# Bericht an den Gemeinderat

## 05.32.0 Bebauungsplan

„Ungergasse – Steinfeldgasse“

## Beschluss

Auszug aus dem 4.0 Flächewidmungsplan, die magentafarbene Umrandung markiert die Vorbehaltsfläche.

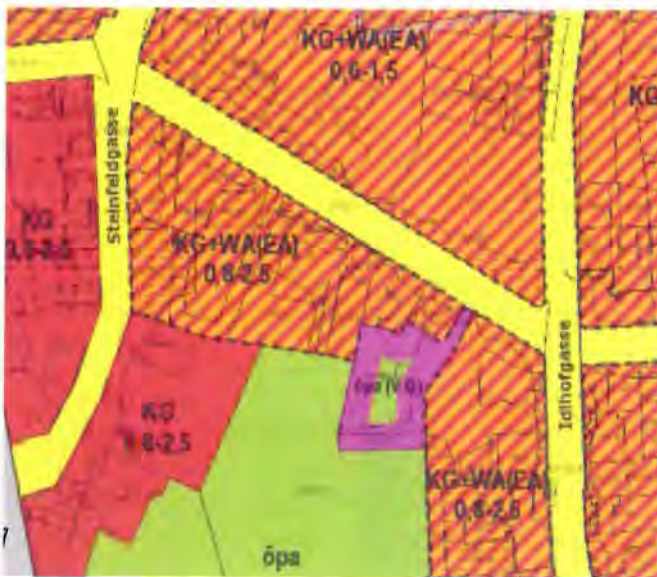
*Der Flächenwidmungsplan sieht über die Liegenschaft Ungergasse 35a, KG 890/1 und 909/11 einen öffentlichen Zugang von der Ungergasse zur Parkanlage Josef-Huber-Park, KG 909/1 und 918/4 vor. Durch die vorliegende Planung ist davon auszugehen, dass die Bestandbebauung erhalten bleibt weil jegliche Neubebauung nicht wirtschaftlich wäre. Der gewünschte und sinnvolle öffentliche Zugang zur Parkanlage somit nicht an dieser Stelle realisiert werden wird. Um einen solchen Zugang trotzdem zu ermöglichen muss dieser über das aktuelle Planungsgebiet erfolgen und ist daher in der planliche Darstellung festzulegen. Alternativ bzw. ergänzend ist zu überlegen ob eine Durchgängigkeit über die nordwestliche Bebauungslücke entlang des ehemaligen Feuerbachl, KG 2296 herzustellen ist. Diese würde den Bewohnerinnen der Steinfeld- und Friedhofgasse zugutekommen und könnte darüber hinaus mit einer notwendigen Hofzufahrt gekoppelt sein.“*

Im 4.0 Flächenwidmungsplan ist Bereich Ungergasse 35a eine Vorbehaltsfläche für die Erweiterung des Josef-Huber-Park verordnet. Durch diese Vorbehaltsfläche wird auch zum Zugang von der Ungergasse in den Park gesichert werden.

Auszug aus dem 4.0 Flächewidmungsplan, die magentafarbene Umrandung markiert die Vorbehaltfläche.

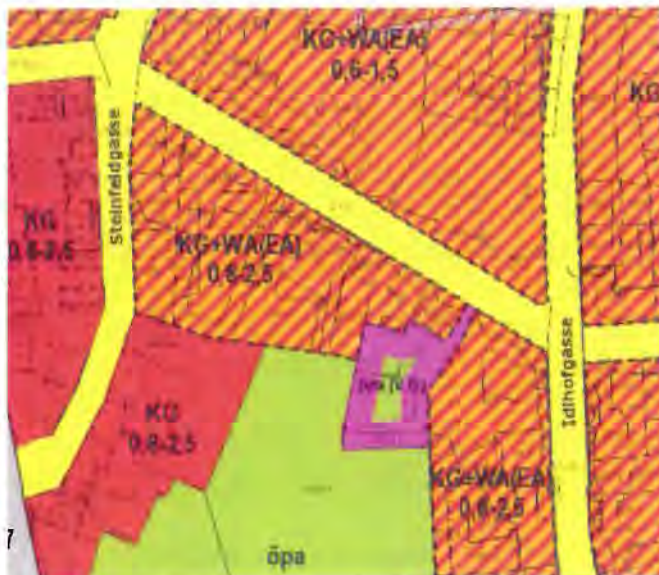
- Berücksichtigung der Raumordnungsgrundsätze;
- echte Umsetzung der Bestimmungen des Räumlichen Leitbildes;
- 4 Meter Abstand zwischen Baufluchtlinie und (dzt. dargestellter) Straßenfluchtlinie;
- auch in der Steinfeldgasse (Nr. 15 und 17) Zurücksetzen der Baufluchtlinie um 4 Meter;
- Schaffung von Vorgärten in der Ungergasse zwischen Baufluchtlinie und Straßenfluchtlinie;
- Schaffung von Vorgärten generell auch in der Steinfeldgasse oder aber keine Verbauung der Parz. 898 (Haus-Nr. 15 und 17);
- Aufrechterhaltung und Verbesserung der vorhandenen Lebensqualität im BBPlan-Gebiet, in der näheren Umgebung und im ganzen Bezirk“

Im 4.0 Flächenwidmungsplan ist Bereich Ungergasse 35a eine Vorbehaltsfläche für die Erweiterung des Josef-Huber-Park verordnet. Durch diese Vorbehaltsfläche wird auch zum Zugang von der Ungergasse in den Park gesichert werden.

Auszug aus dem 4.0 Flächewidmungsplan, die magentafarbene Umrandung markiert die Vorbehaltsfläche.

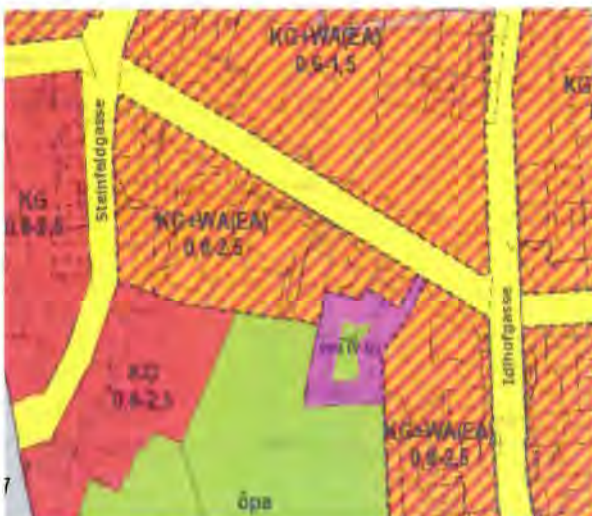
*Es entsteht kein Hof sondern 2 Höfchen, die durch die 22m hohen, west-ost orientierten Gebäudeflügel stark beschattet werden. Es fehlen im Plan die genauere Geländedarstellung mittels Schichtenlinien bzw. Höhenkoten. Es wird Einwand gegen diese zu großdimensionierten Gebäudeteile im Hofbereich erhoben. Hier wird eine Reduktion auf max. 3 Geschosse bzw. 11 m Gebäudehöhe und wesentlich größerer Gebäudeabstand des östlichen Gebäudeflügels zum Park verlangt.*

Im 4.0 Flächenwidmungsplan ist Bereich Ungergasse 35a eine Vorbehaltsfläche für die Erweiterung des Josef-Huber-Park verordnet. Durch diese Vorbehaltsfläche wird auch zum Zugang von der Ungergasse in den Park gesichert werden.
